Stadt Hennef – Der Bürgermeister
Frankfurter Str.97
53773 Hennef

**Bund für Umwelt
und Naturschutz
Deutschland LV NRW e.V.**

PV-Flächenkonzept Hennef, Frist 8.12.2025

Abb. 1 Karte Stadt und FFH-Gebiet DE-5210-302 (rot gepunktet)

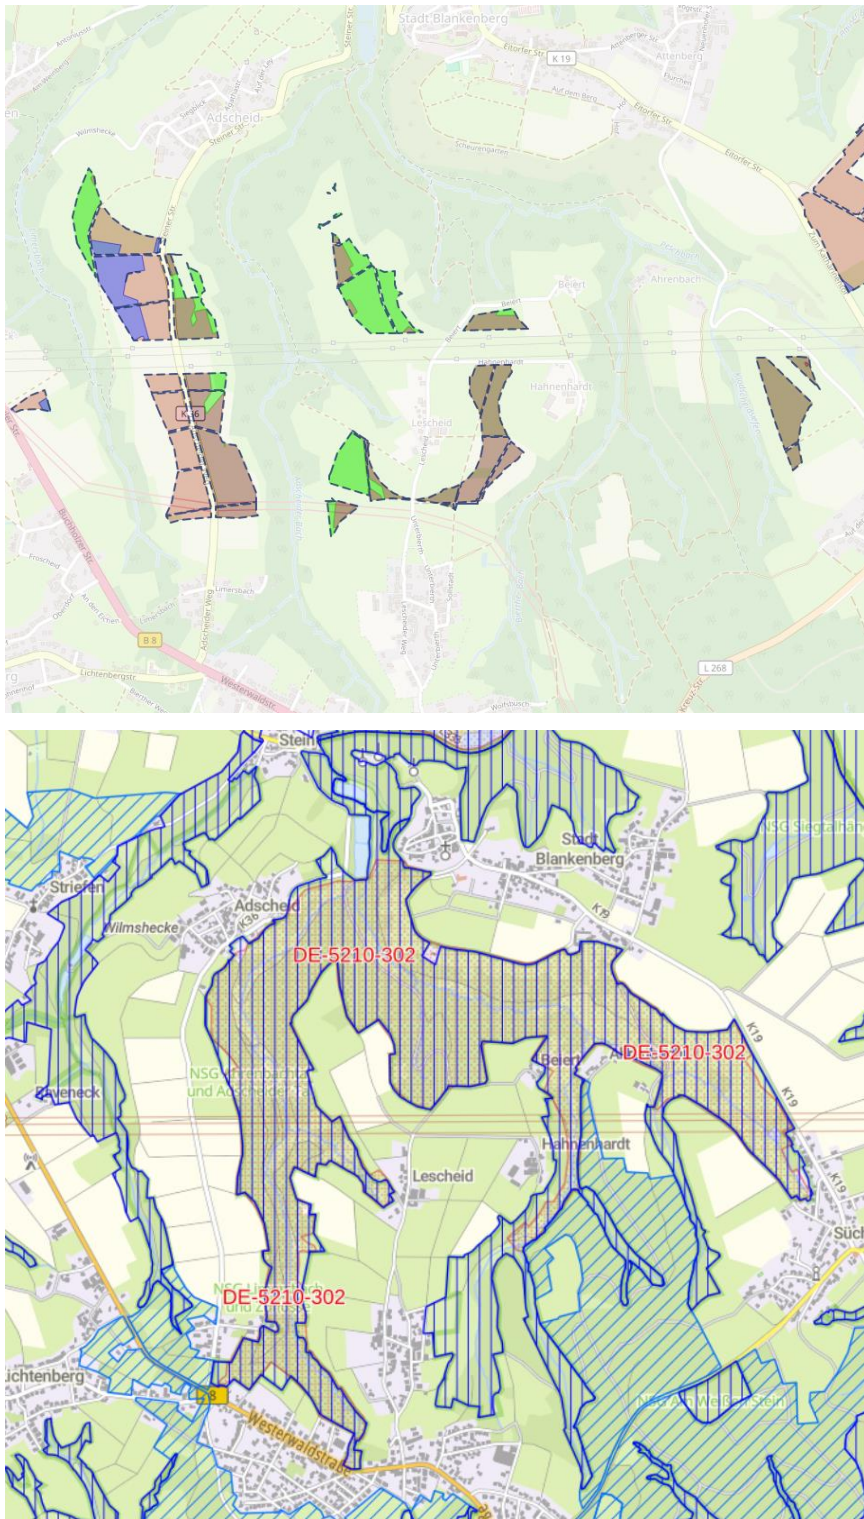
Davon unabhängig werden Zweifel formuliert, ob die Anlagenstandorte (Abb. 1) im Umfeld des FFH-Gebietes DE-5210-302 „Ahrenbach, Adscheider Tal“ keine erheblichen Beeinträchtigungen des FFH-Gebietes DE-5210-302 sowie Artenschutzkonflikte auslösen würden.

Abb. 2 Karte Stadt Hennef und Auszug Regionalplan

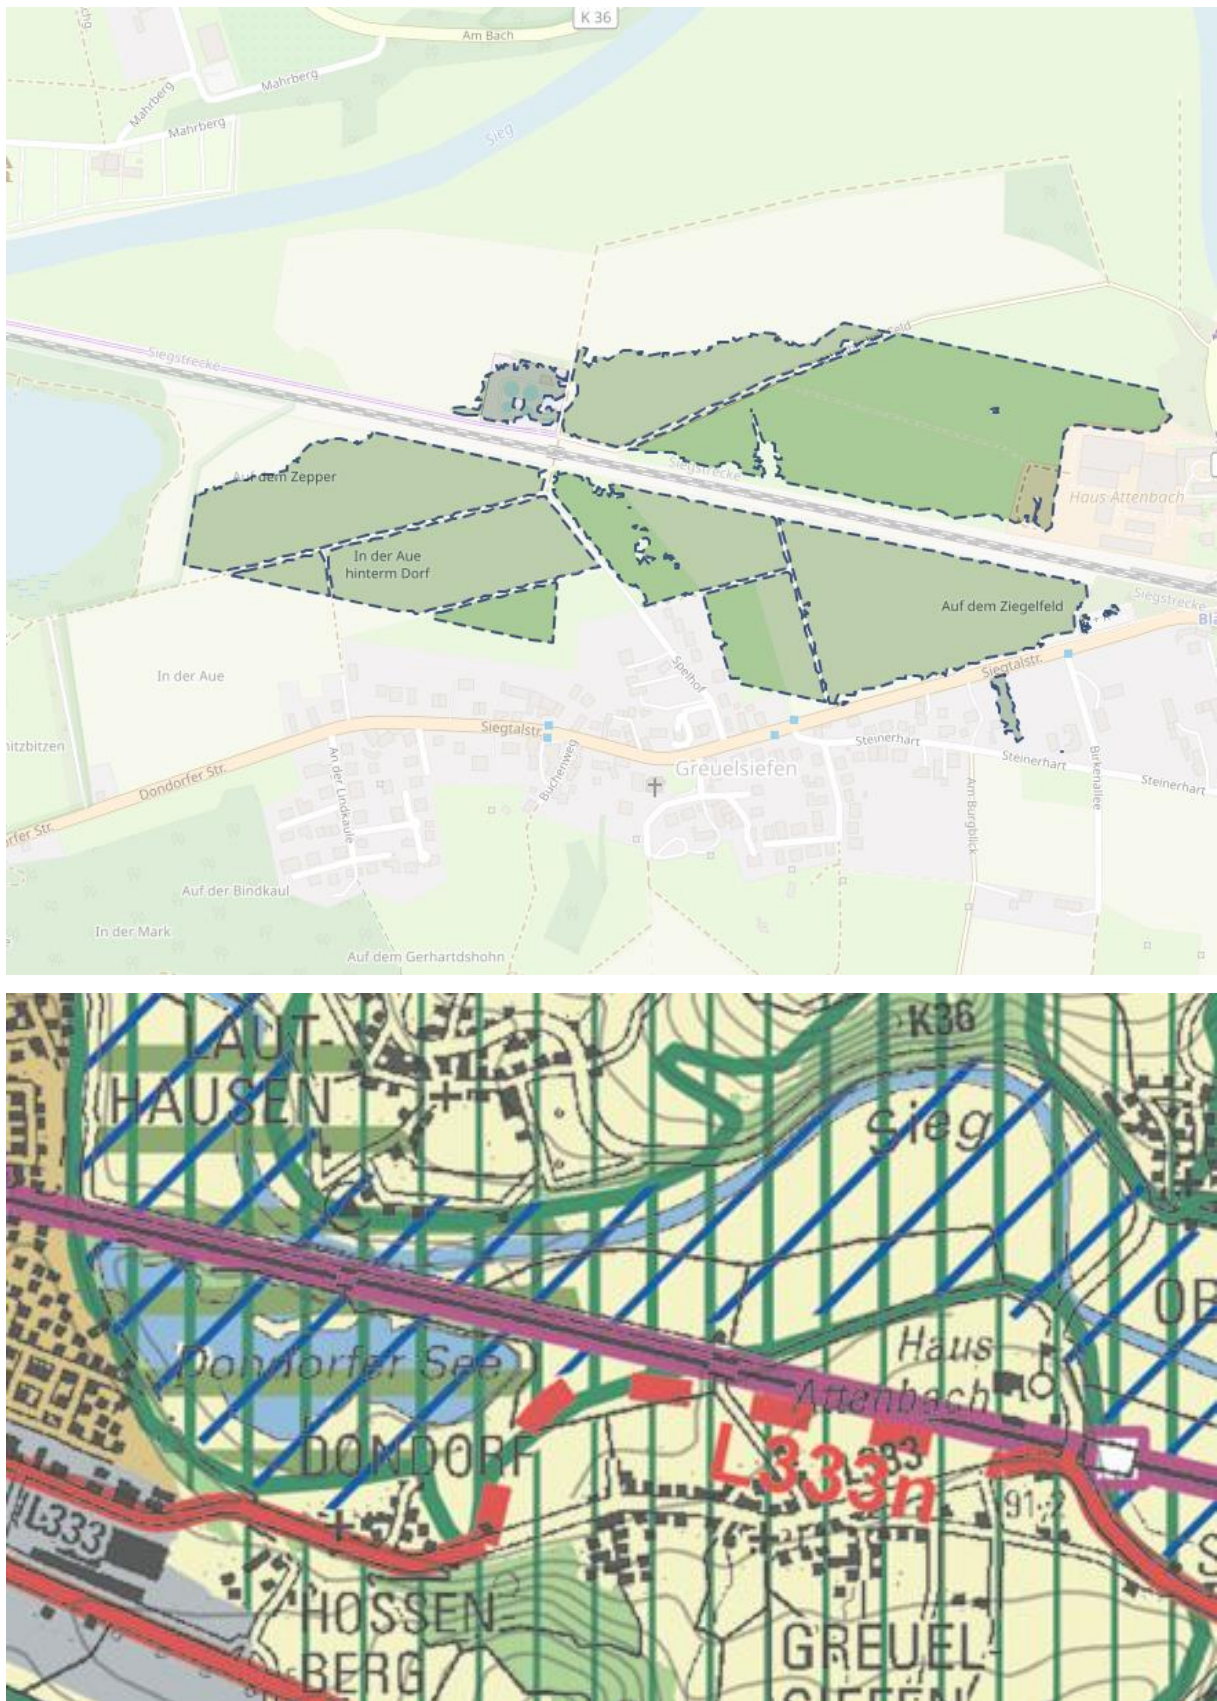
Die Nachbarschaft zu Wasserflächen ist nachteilig, weil es dann in besonderer Art und Weise zu Artenschutzkonflikten durch Vogelschlag (Verwechslung mit Wasserflächen) kommen kann. Im Kontext des Dondorfer Sees ist hervorzuheben, dass die östlich projektierten Flächen (s. Abb. 2) wichtige Nahrungsflächen für Gänsevögel sind und eher als Naturschutzflächen eher dem NSG „Dondorfer See“ zuzuschlagen wären als für eine Freiflächensolarnutzung in Frage zu kommen. Die Vorschlagflächen überlagern sich hier auch mit BSN-Flächen des Regionalplanes. BSN-Flächen sind Ausschlussgebiete für PV-Anlagen. Nördlich der Bahn werden Konflikte mit dem FFH-Umgebungsschutz und Artenschutzkonflikte erwartet.

Abb. 4 Karte Stadt Hennef bzw. Ausschnitt Regionalplan bzw. Chnce.7-Plangebiet

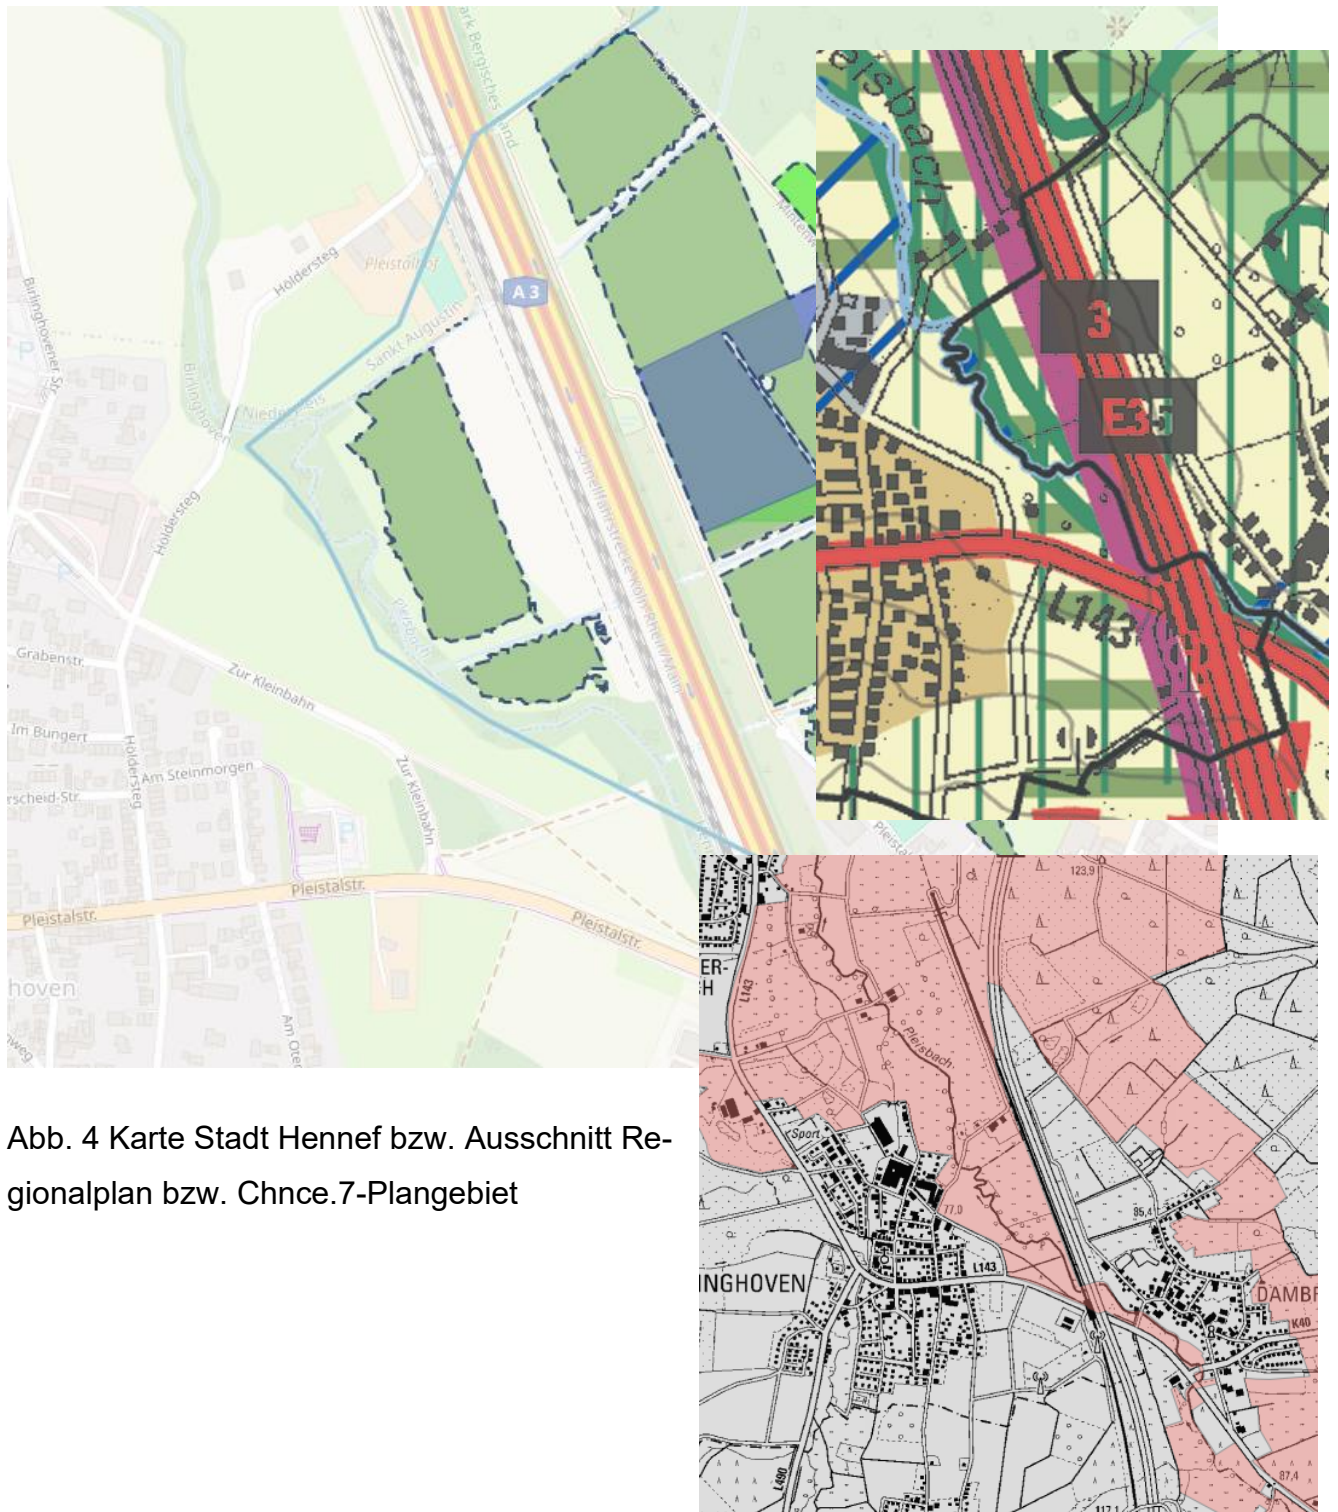
Der Flächenvorschlag westlich der A 3 am Pleisbach (Abb. 4) steht im Widerspruch zum Naturschutzgroßprojekt chance.7 des Rhein-Sieg-Kreises sowie zum Regionalplan. Es werden Flächen des BSN überlagert.

Abb. 5 Kartenauszug chance.7

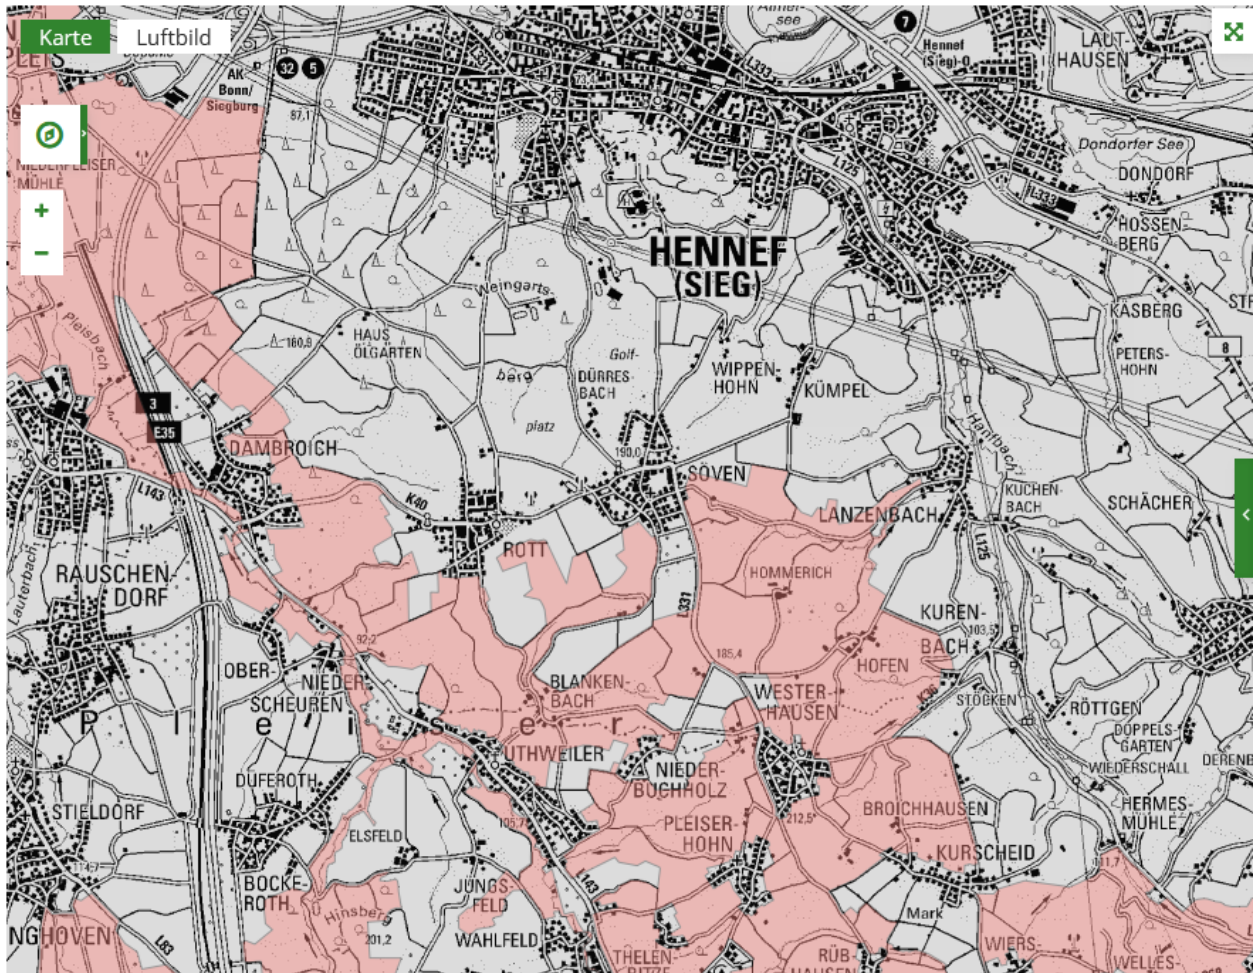
Generell ist klärungsbedürftig, wie sich der Status der Flächen „Naturschutzgroßprojekt chance.7“ zu der Planung der PV-Anlagen auf Freiflächen verhält.
